Chemnitz, 16.01.2022

Ihr Zeichen: L42-0522/529/20

Stellungnahme zum Planfeststellungsverfahren zu dem Vorhaben „Lebendige Luppe, Bauabschnitt 4 - Zschampert“

Geländeschnitt QP_4F-1a

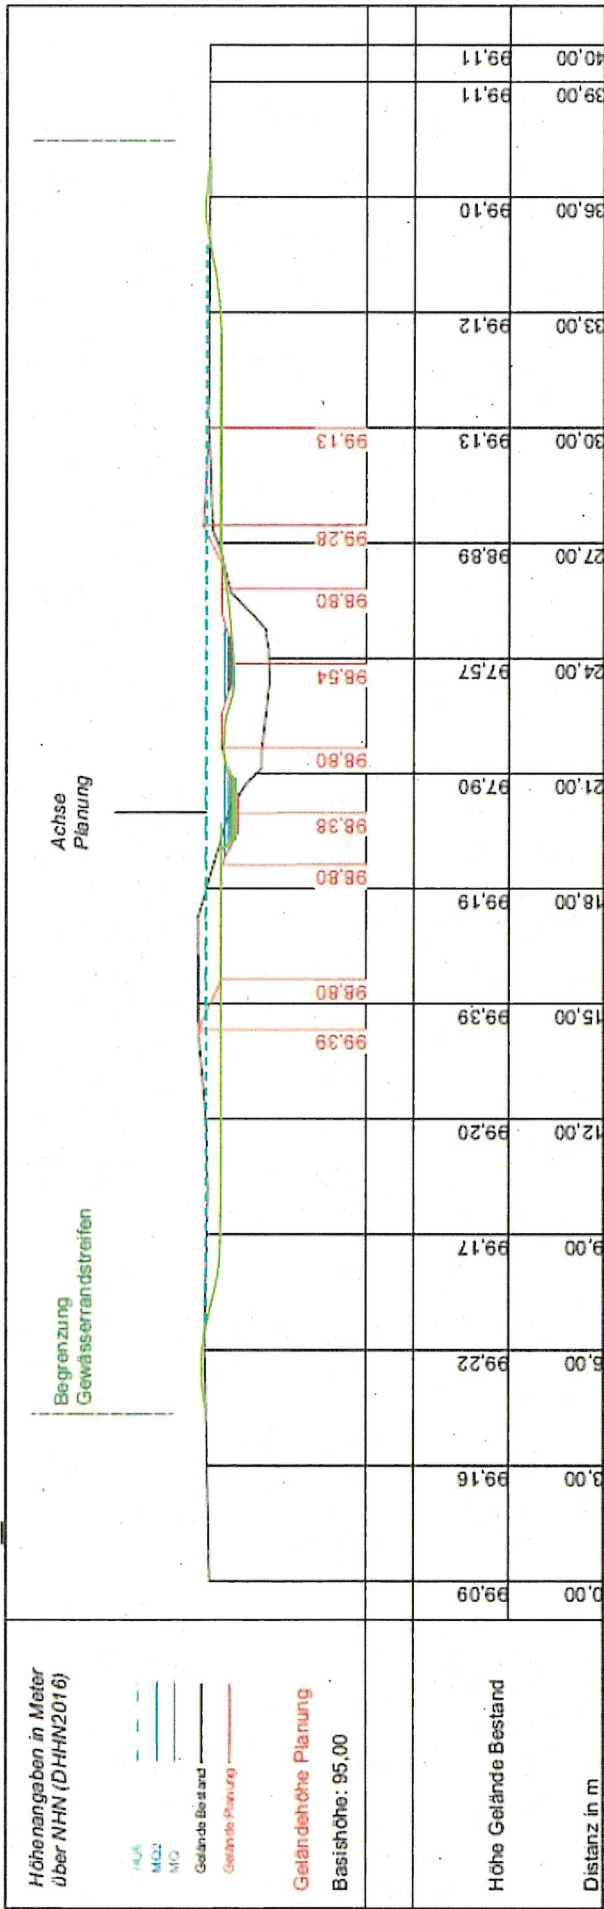
Die sogenannte Sekundäraue ist bis auf die Bereiche, in denen Gehölze erhalten werden sollen, bis an die Grenze des Gewässerrandstreifens (Siehe Anlage 1) zu ziehen. Weiterhin ist das Gewässerprofil so zu gestalten, dass ein Ausufernd in die Sekundäraue mindestens ab dem HQ1 besser aber ab dem 2fachen MQ (ca. 30 Tage/a) möglich ist. Aus unserer Sicht sollten im Bereich der ehem. Eisenbahnlinie die Bauwerke vollständig zurückgebaut werden und der Zschampert mindestens wieder in der Alt-Sohlhöhe des rechtsseitig vorhandenen Rechteckdurchlass (Siehe Anlage 2) verlegt werden. Diese Höhe liegt gemäß Höhenangaben im Geoportal Sachsenatlas bei ca. 98,42 m DHHN2016 und sollte als Sollhöhe für die Sohle am Querprofil QP 4F-2a verwendet werden. Das sind mit einer Toleranz von 10 cm ca. 20 - 30 cm mehr als im Längsprofil für die geplante Sohle (98,11 m) angegeben (Siehe Anlage 1). Nach den Topografischen Karten verlief der Zschampert noch 1983 in diesem höheren Bett. Er wurde also erst Mitte bis Ende der 80er Jahre so tief ausgebaut.

Grüne Linie: geänderte Sekundäraue bis an die Grenze des Gewässerrandstreifens führen

Geländeschnitt QP_4F-2a

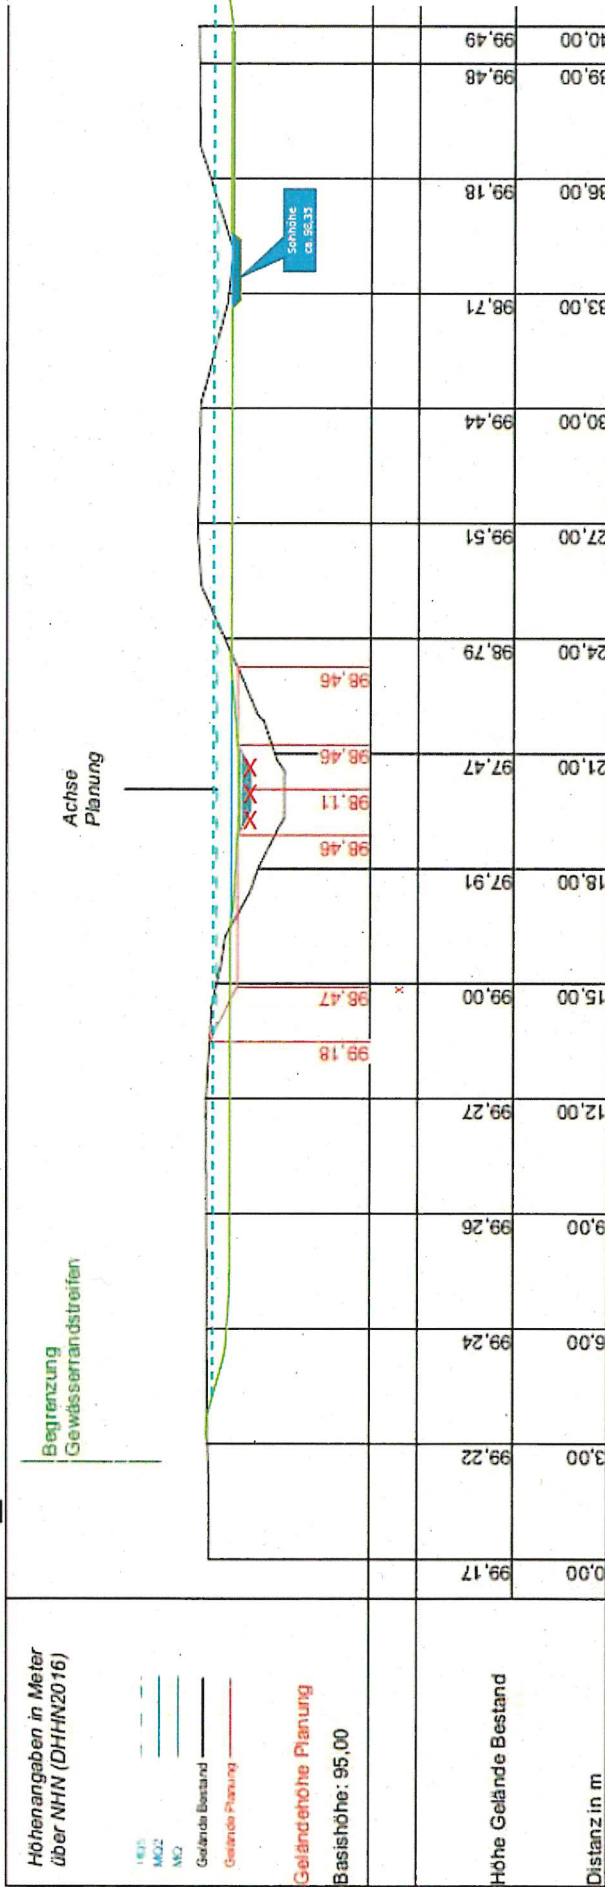
Grundsätzlich sollte die geplante Höhe der neuen Sohle 20-30 cm höher (siehe u. ehem. Eisenbahnbrücke bzw. QP 4F-2a) liegen. Damit wird ein zeitigeres Ausufernd in die Aue bzw. Sekundäraue und eine größere Annäherung an den Ursprungszustand erreicht. Weiterhin kann aus unserer Sicht bei der Sohlgestaltung auf die künstliche Anlage von Kolken verzichtet werden. Stattdessen ist durch vermehrtes Einbringen von Totholzstrukturelementen und Initialpflanzungen von Weiden und Schwarzerlen für entsprechende Strömungsdiversität zu sorgen.

Geländeschnitt Abschnitt 4F - 3a

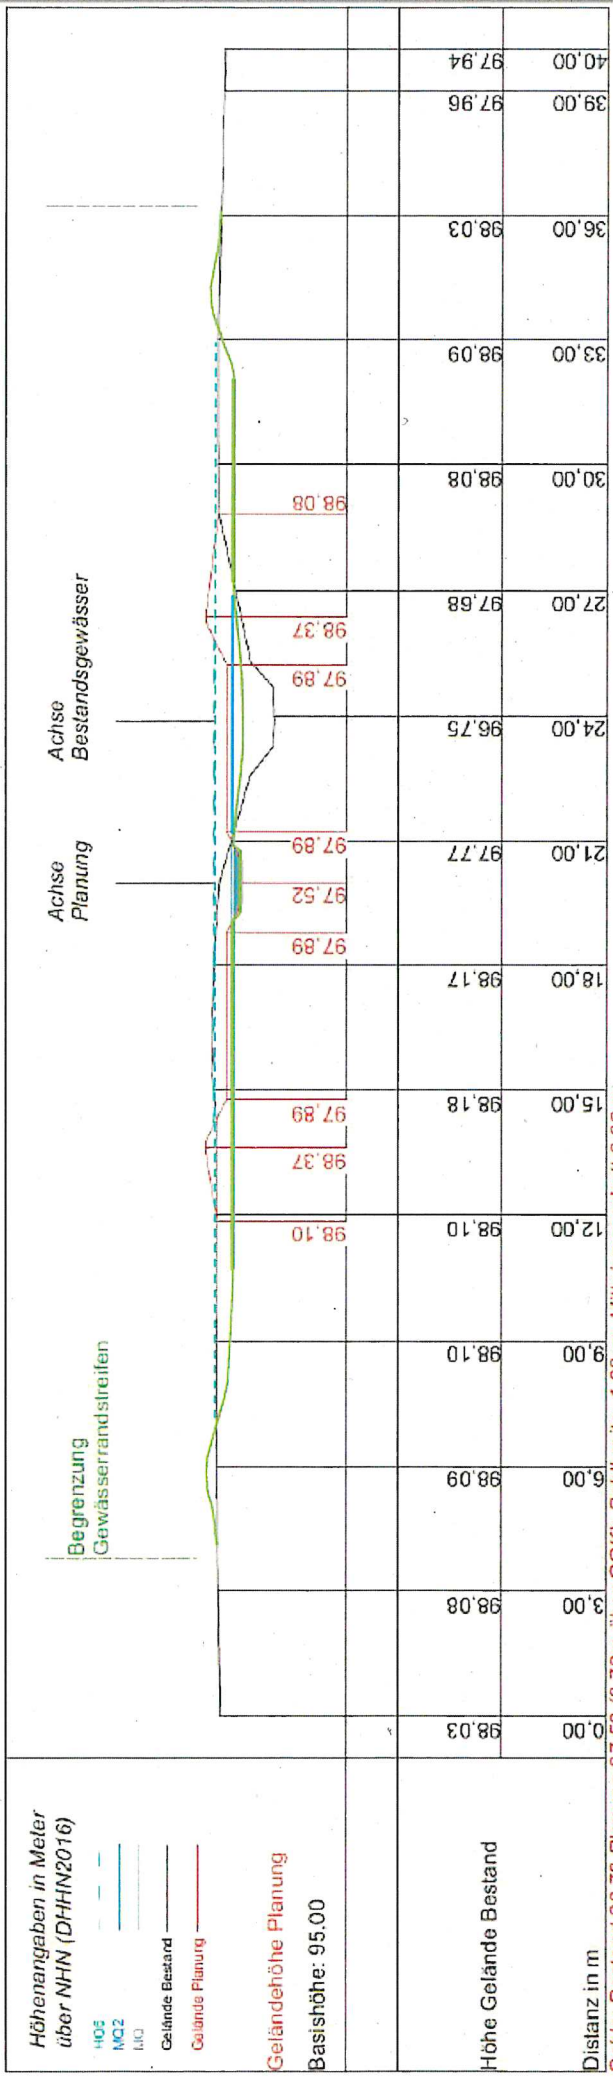
Bahndurchlass rechts höherliegende Brücke ehem. Verlauf vor Ausbau mit Eintiefung
